## 2 Objet de la modification n°2 du PLU

- D'apporter des compléments aux orientations d'aménagement et de programmation (OAP) de la zone à urbaniser 1AUa de Claou Les Moulières afin de préciser les modalités de réalisation des travaux et aménagements nécessaires à l'urbanisation de cette zone (échancier, répartition des travaux...) et de prise en compte les observations du SDIS 83 du risque incendie.
- De prendre en compte une demande du Département (service des routes) sur la desserte de la zone d'urbanisation future via la Route départementale.
- De corriger le positionnement d'un gabarit au sein d'une parcelle du secteur Nst afin de prendre en compte la distance du gabarit vis-à-vis du poteau incendie.
- De reformuler une disposition concernant le débit des poteaux incendie sans en changer le sens.

Considérant ce qui précède, la commune de Montmeyan a lancé une procédure de modification simplifiée du PLU par arrêté municipal, dans la mesure où les objectifs poursuivis :

Extrait de zonage du PLU approuvé et localisation des espaces concernés par l'ER 9.

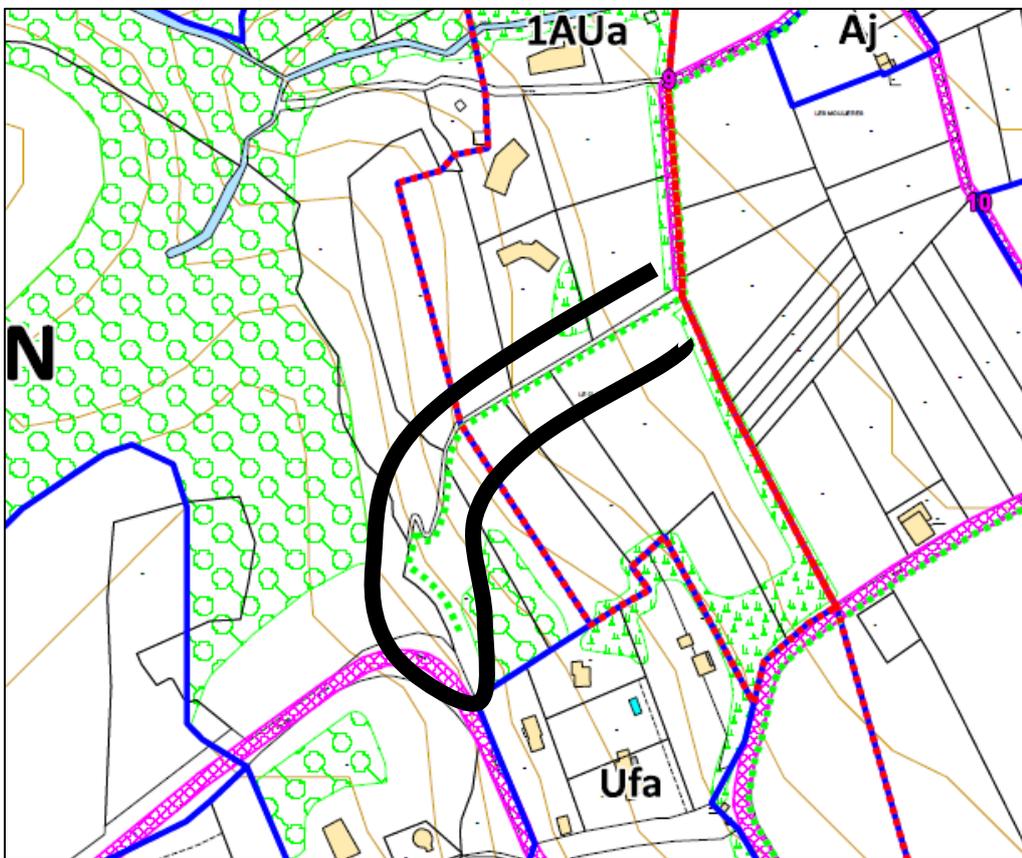
Extrait de zonage du PLU modifié et localisation des espaces concernés par l'ER 9 réduit.

Lors de l'élaboration du PLU, des emplacements réservés ont été positionnés pour la création ou élargissement de voie afin de créer des bouclages de voirie dans l'enveloppe urbaine.

Dans le cas de l'ER 9 le bouclage envisagé par le PLU débouche sur la RD30 dans un virage.

La commune s'est rapprochée en 2022 du Département afin d'échanger sur la faisabilité d'une sortie sur la route départementale (RD30). Le Département défavorable a la réalisation de cette sortie du fait du manque de sécurité pour les usagers a demandé à la commune de ne pas créer de nouvel accès à la RD depuis la zone 1AUa. Or, la création d'un bouclage est indispensable pour la sécurisation de la zone 1AUa et de ces nouvelles constructions.

- Le projet de bouclage de la zone par le virage de la RD est abandonné.
- Une piste UNIQUEMENT réservée aux véhicules de secours est créée dans la zone 1AUa, cette piste accessible par les véhicules de secours est fermée en bordure de RD30 par une barrière « pompier » (accessible par une clé tricoise). La barrière sera située sur un tronçon de route départementale (RD30) en ligne droite bénéficiant d'une bonne visibilité. Cette piste rejoint une aire de retournement prévue dans les OAP de la zone 1AUa et créé ainsi un bouclage pour les véhicules de secours.

La réduction de l'ER9 permet de prendre en compte l'avis du département et de ne pas créer de « nouveau danger » routier.

Extrait du PLU approuvé (échelle 1cm= 25 mètres)

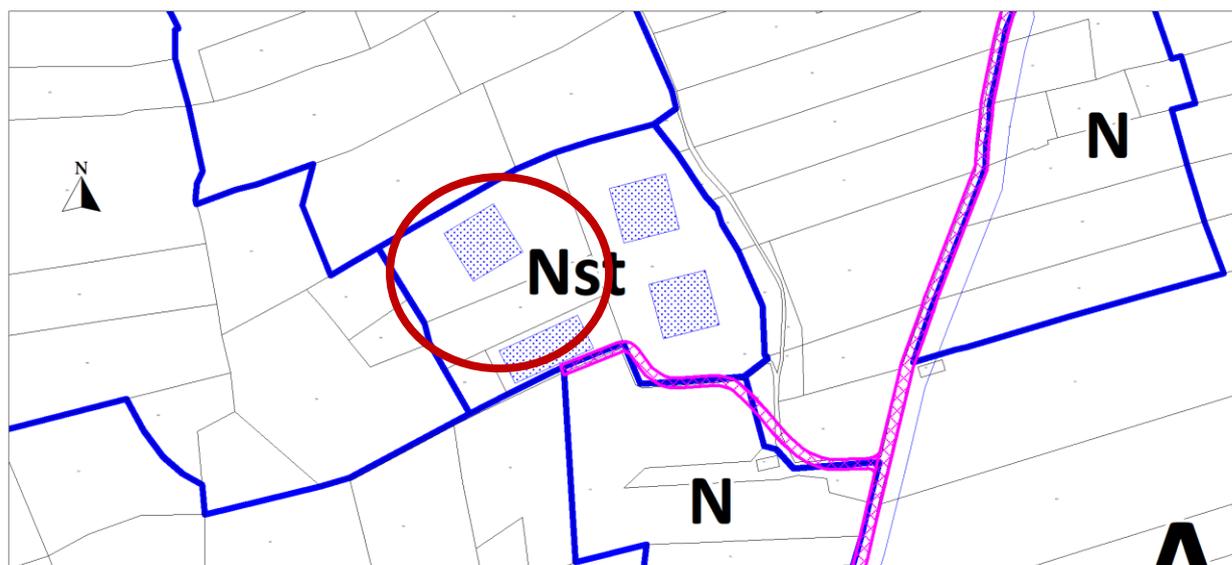
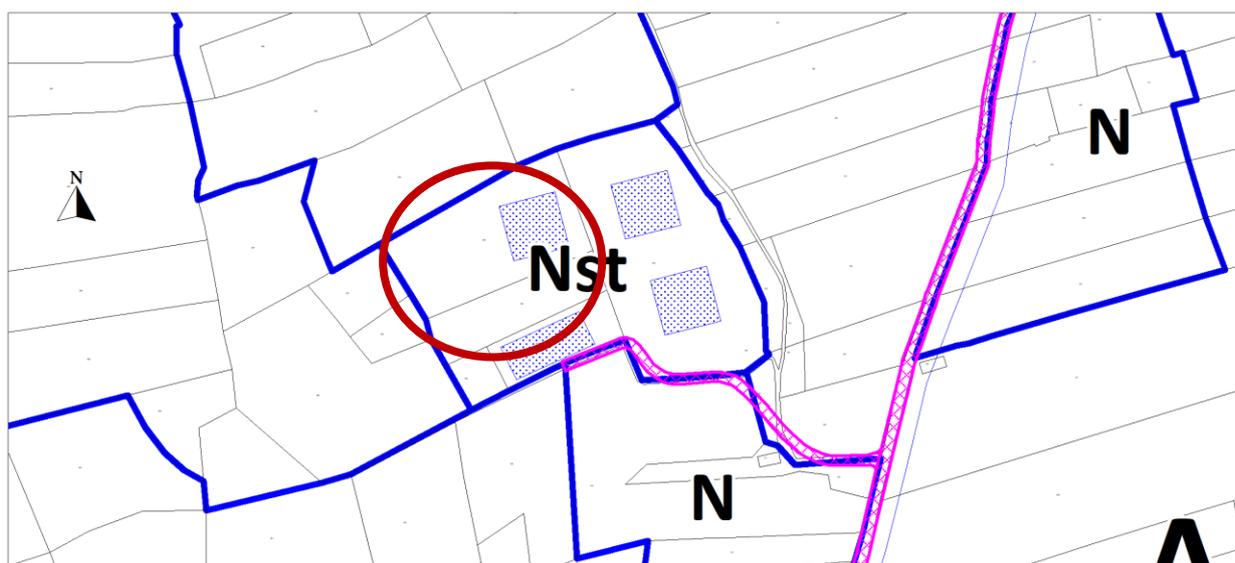
Lors de l'élaboration du PLU, la localisation précise du nouveau poteau de défense incendie n'était pas connue. Les polygones ont donc été positionnés en prenant en compte la localisation pressentie du poteau sur la parcelle n°169.

La Société du Canal de Provence a communiqué en 2022 la localisation précise du poteau incendie sur la parcelle 169. Le poteau se situe à moins de 200 mètres par voie carrossable de trois des quatre gabarits positionnés dans les secteurs Nst. Le quatrième gabarit (parcelle 205) est situé à environ 210 mètres du poteau incendie ce qui ne permet pas d'assurer la défense incendie de la future construction autorisée dans ce gabarit. Il est donc nécessaire de déplacer de quelques mètres le gabarit. Le nouveau positionnement du gabarit permet d'assurer la défense incendie en le plaçant à 185 mètres du poteau incendie par voie carrossable.

Ce déplacement ne génère pas de constructibilité supplémentaire, ni de consommation de l'espace. La prise en compte du risque incendie est assurée dans ce gabarit.

Extrait du PLU approuvé (échelle 1cm= 25 mètres)

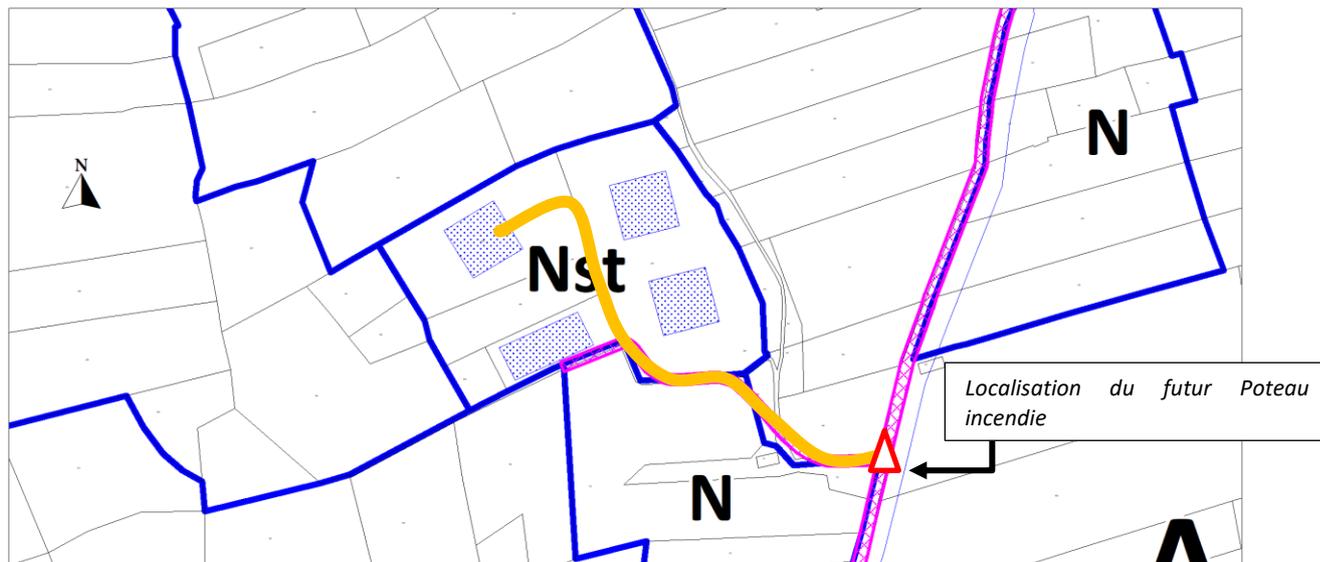
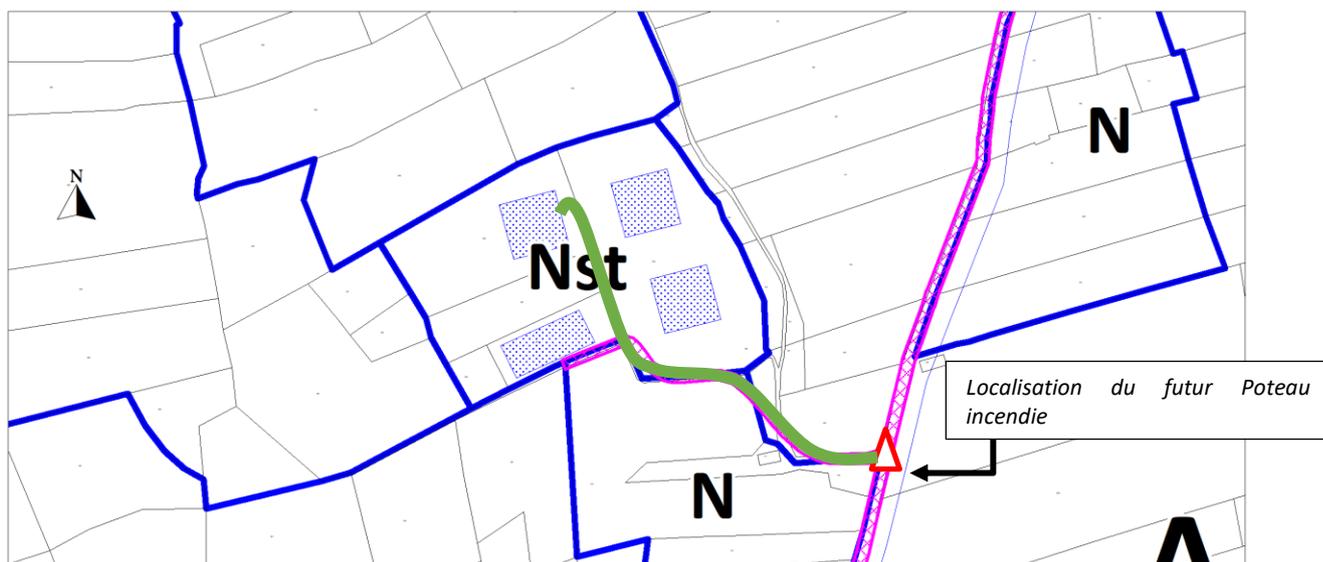
**Tracé jaune : 210 mètres** du poteau incendie au gabarit

**Tracé vert : 185 mètres** du poteau incendie au gabarit

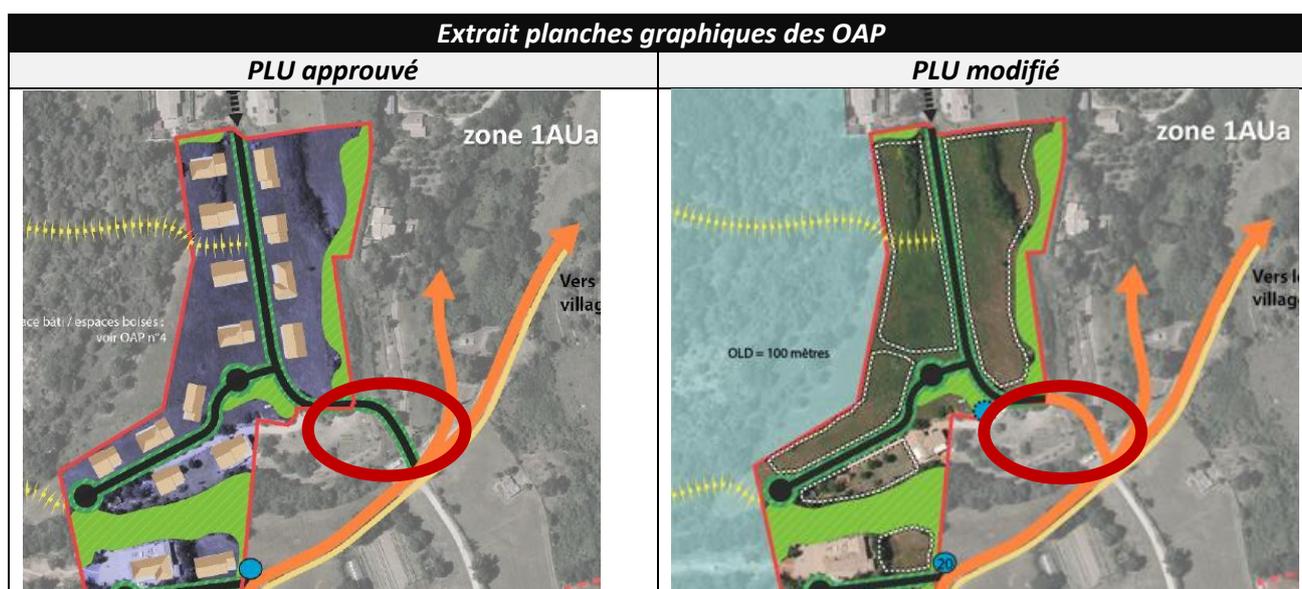
Au PLU approuvé l'emplacement réservé n°9 est positionné au bénéfice de la commune pour élargissement des chemins existants permettant l'accès à la zone 1AUa.

Dans les OAP du PLU approuvé cet accès est matérialisé par un tracé légendé « *voies externes : accès au quartier* ».

L'évolution demandée par le Département concernant le bouclage de la voirie dans la zone (*voir justification de l'évolution de l'ER 9*) a conduit la commune à faire évoluer les OAP sur ce point. Ainsi le tronçon de voirie concerné par l'ER9 (pour sa partie maintenue par la procédure de modification) est désormais légendé « *voies communales (foncier acquis ou en cours d'acquisition)* » et la partie concernée par la réduction de l'ER9 (bouclage sur la RD) est supprimée.

Une correction est également apportée à la planche graphique de l'OAP qui identifie au PLU approuvé un tronçon de voie communale en voie privée. Ce tronçon est donc modifié et apparaît en voie communale au PLU modifié.

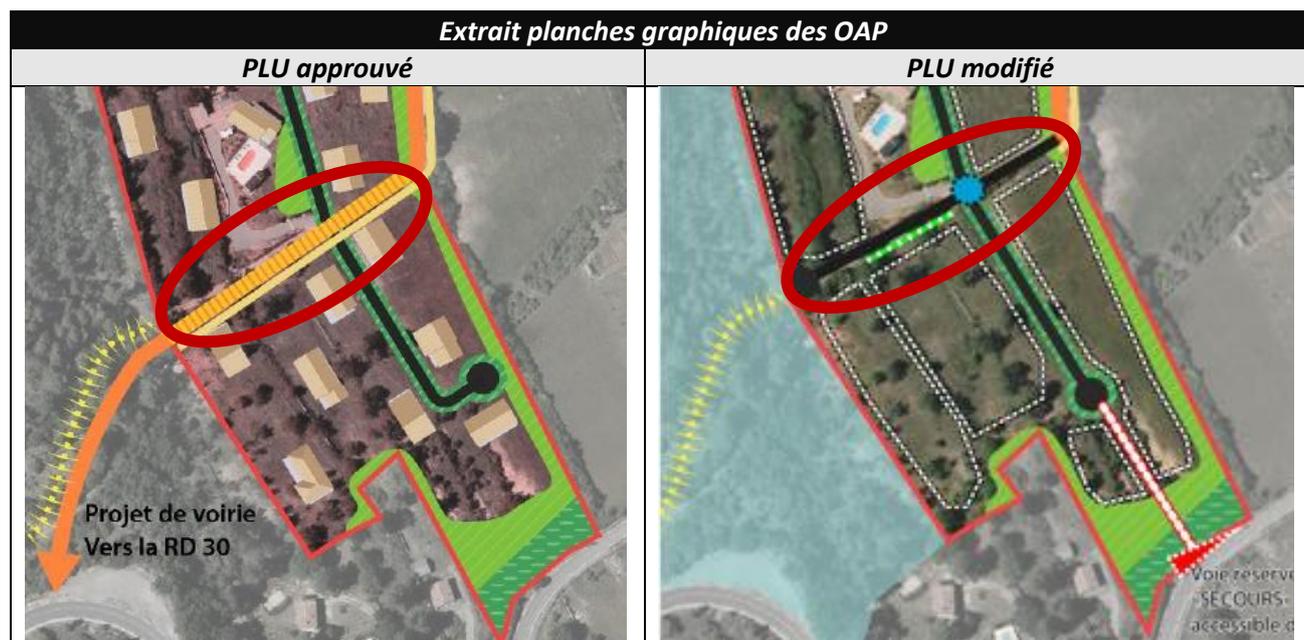
L'ER9 positionné au PLU approuvé pour créer un bouclage avec la route départementale traverse la zone 1AUa. Ce tronçon de voie est identifié sur la planche graphique du PLU en « voie principale ».

La modification du bouclage de la zone avec la RD et réduction de l'ER 9 induit la suppression de cette identification de « voie principale ».

Le chemin existant (privé) a une largeur de 4 mètres sur la quasi-totalité de sa longueur et permet de desservir les futures constructions. La hiérarchisation des voies de la zone 1AUa n'est plus nécessaire. Les voies internes à la zone sont donc toutes légendées en « tracé d'intention des voies internes ».

Le cheminement piéton n'est plus matérialisé sur la planche OAP car la voie ne se poursuit plus vers la RD. Il est maintenu au document graphique du PLU (zonage) en tant qu'intention.

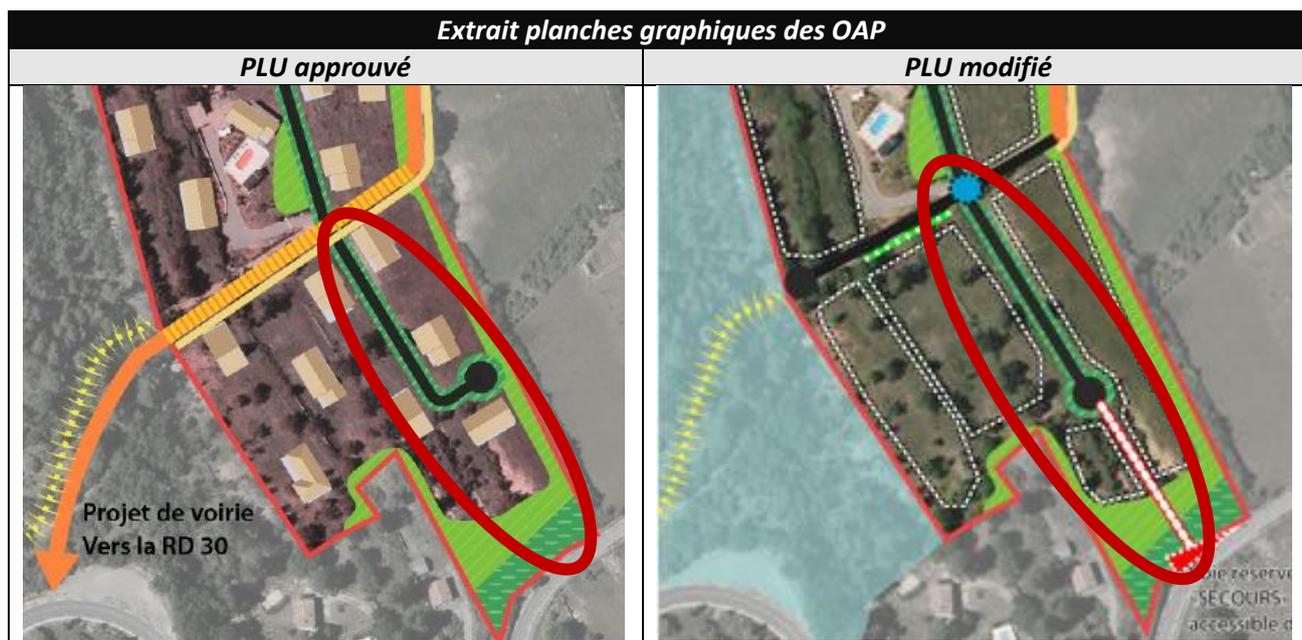
La suppression du bouclage de la zone via l'ER9 étant supprimé, il est nécessaire de matérialiser un bouclage de la zone 1AUa avec la route départementale. Les échanges avec les services du Département ont conduit à l'identification d'un accès réservé aux véhicules de secours sur la RD30.

Cet accès, fermé par une barrière « pompiers » et accessible par une clé tricoise, débouche sur une piste non imperméabilisée de 4 mètres de large, uniquement végétalisée par une strate herbacée afin d'assurer la circulation des véhicules de secours en cas de nécessité.

Pour ce faire, le tracé de la voie interne du sud de la zone 1AUa est retracé. L'aire de retournement est positionnée pour que les véhicules puissent faire aisément demi-tour. La piste d'une trentaine de mètres débute de cette aire.

A noter que les trames vertes identifiées sur la planche graphique des OAP et matérialisées sur le document graphique du PLU ne sont pas incompatibles avec la création de la piste enherbée pour les véhicules de secours.

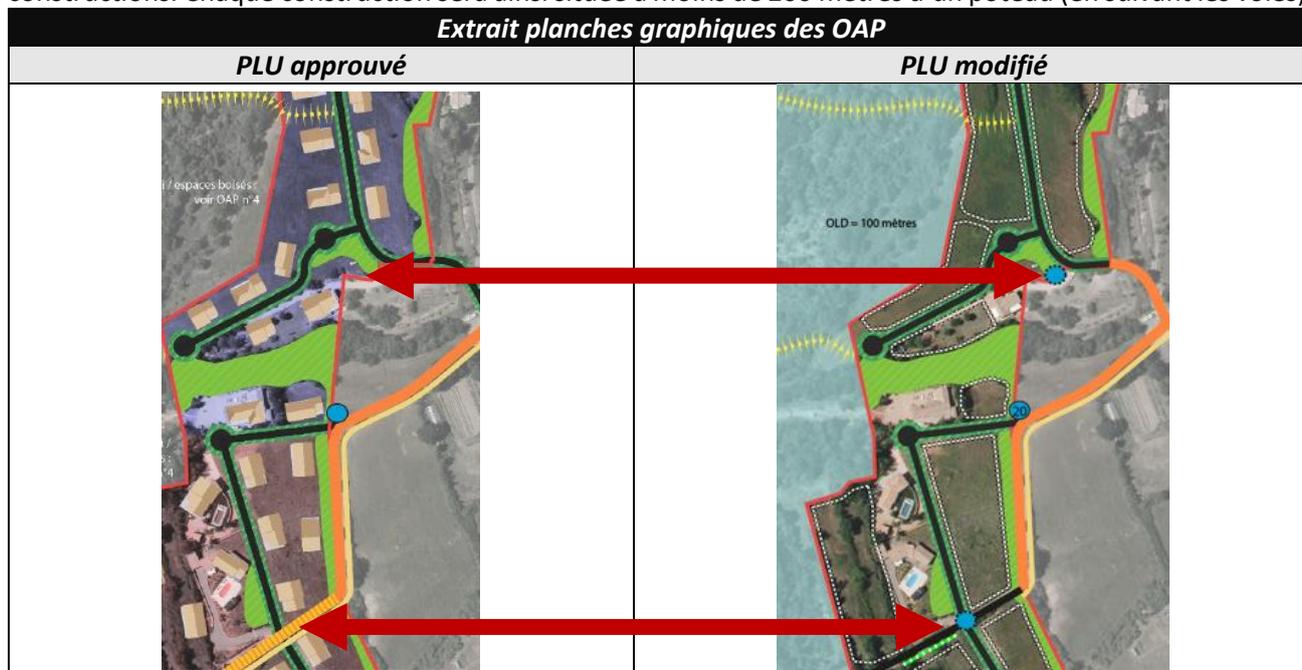
Les OAP du PLU approuvé identifie les poteaux incendie présents sur la zone 1AUa et ses abords. La modification du PLU ajoute la localisation des poteaux incendie à positionner pour la défense des futures constructions. Chaque construction sera ainsi située à moins de 200 mètres d'un poteau (en suivant les voies).

*Le mur identifié dans les OAP ⇨*

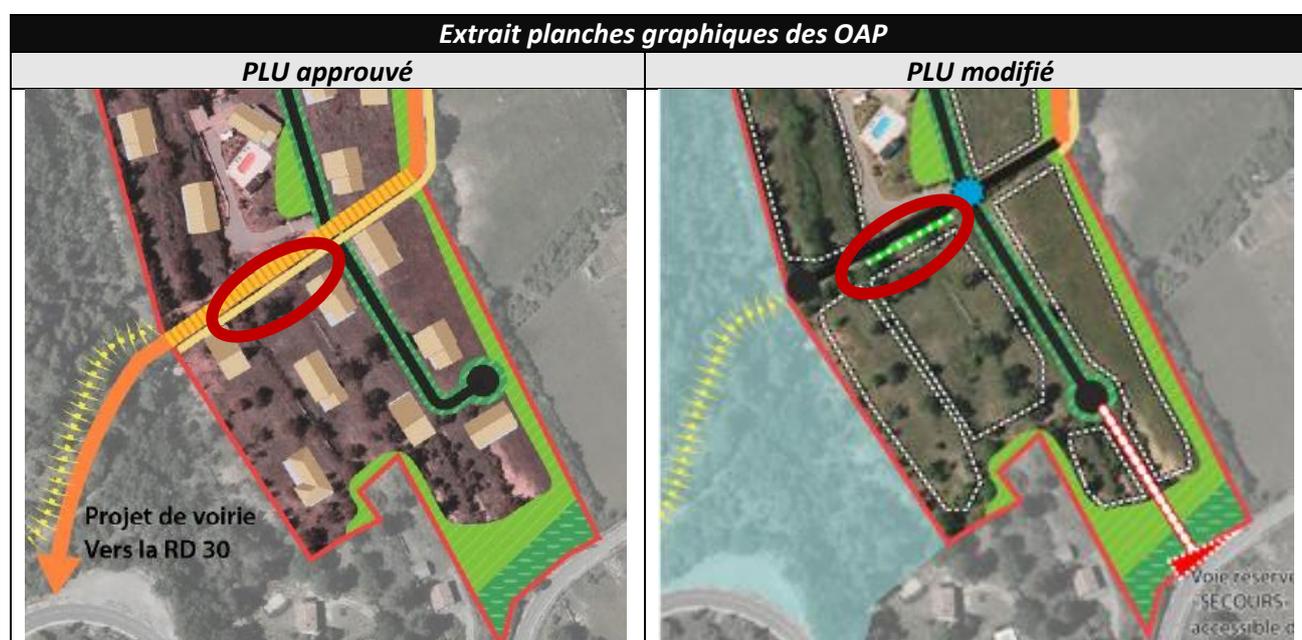
Un mur de pierres sèches borde le chemin privé des Restanques. Ce chemin est concerné par l'ER 9 du PLU approuvé. Cet ER concerne ce mur. La modification du PLU en réduisant l'ER9 supprime l'ER sur le mur.

Les OAP l'identifie comme étant à préserver. La voie de 4 mètres de large prend place en arrière de ce mur et les constructions seront en recul.

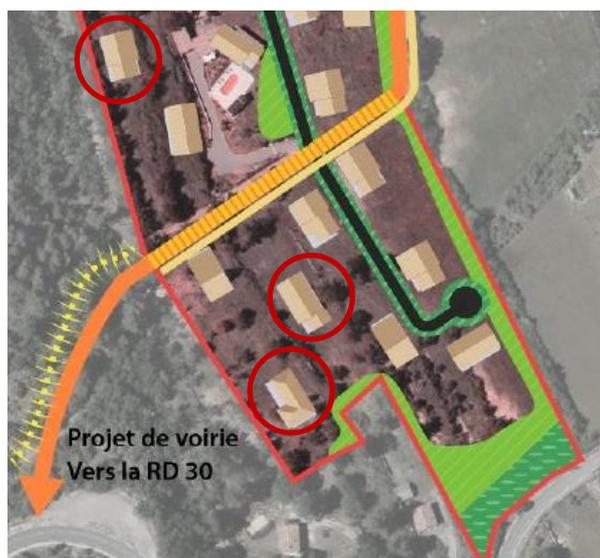
Sur la planche graphique des OAP, les futures constructions sont matérialisées mais également les constructions existantes, ce qui ne correspond pas à la légende.

- 4 constructions existantes
- 28 nouvelles constructions

Soit un total de 32 constructions dans la zone 1AUa.

Ce nombre de constructions « graphique », inférieur au nombre maximal de constructions autorisé, a posé question aux pétitionnaires.

Dans un second temps la notion de « positionnement indicatif » pose question au SDIS pour la localisation des accès aux futures constructions.

En particulier, dans la partie sud de la zone, se pose la question des accès aux constructions au second plan vis-à-vis des voies matérialisées dans les OAP.

Quels accès pour les constructions, ici identifiées dans les cercles rouges ?

- Supprimer l'implantation approximative des constructions et la remplacer par des espaces à l'intérieur desquels les nouvelles constructions doivent s'implanter.
- Préciser que les 40 constructions sont en réalité 40 logements attendus sur la zone,
- Préciser qu'une construction peut comprendre plusieurs logements,
- Préciser que la porte d'entrée de chaque logement doit être située à moins de 200 mètres, par voie carrossable d'un poteau incendie.
